質問回答書

件 名 横浜市立市民病院跡地基盤整備工事

ワイヤーソー切断対象構造物

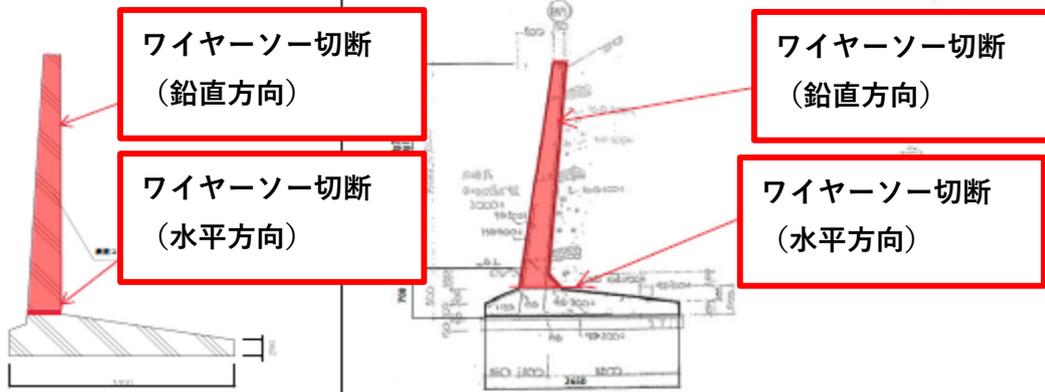
<p>30 現地を確認したところ、西側法面に今回工事で伐採すると思われるウメの木が数本残っていますが、地元との協議等により残しているのでしょうか。ご教示願います。</p>	<p>30 西側法面の樹木については全て伐採予定です。</p>
<p>31 図面番号06撤去平面図に記載されているL型擁壁撤去38.2mですが家屋に近接しておりますが撤去方法はワイヤーソーでしょうか。ご教示願います。</p>	<p>31 ワイヤーソー及びコンクリート削孔により L 型擁壁を分割し、背後に移設してから取り壊すことを想定しています。</p>
<p>32 設計書 第0002号 構造物撤去工のワイヤーソー切断の対象構造物及ワイヤーソー切断の割付図についてご教示願います。</p>	<p>32 別紙参照。</p>
<p>33 設計書 第0005号 仮設矢板工(引継)の鋼矢板引抜IV型は236枚+471枚=707枚ですが特記仕様書2施工仕様(3) 仮設矢板(引継)には鋼矢板IV型リース845枚と記載されています。数量に差異がありますが積算は設計書の通りでよろしいでしょうか。数量はどちらが正しいでしょうか。ご教示願います。</p>	<p>33 設計書のとおり積算してください。 鋼矢板IV型リース 845 枚のうち 138 枚は本工事で買取り、部分的に残置するため引抜は 707 枚となります。</p>

L型擁壁：図面番号07

RC擁壁（タイプ1、タイプ2）：図面番号17

H形鋼擁壁（タイプ1，タイプ2）：図面番号16

H形鋼擁壁（タイプ3）：図面番号16
